Planungs- und Gestaltungsbeirat der Hansestadt Rostock

11. Sitzung – 13.03.2015

Protokoll

TOP 2 Labor- und Bürogebäude Centogene, Silohalbinsel

Variante 2

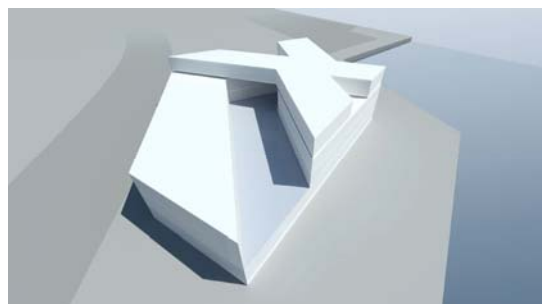
Nach Meinung des Planungs- und Gestaltungsbeirates sollten nicht so viele Versprünge in der Gebäudeabwicklung Berücksichtigung finden. Eine beruhigtere Variante, wie beispielsweise Variante zwei, sei sehr begrüßenswert. Die oben auf liegenden, quergestellten, eingeschossigen Gebäudezeilen sollten so angeordnet werden, dass sie Teil des skulpturalen Gebäudes werden, also als ein Gesamtgebäudekomplex wahrgenommen werden können.
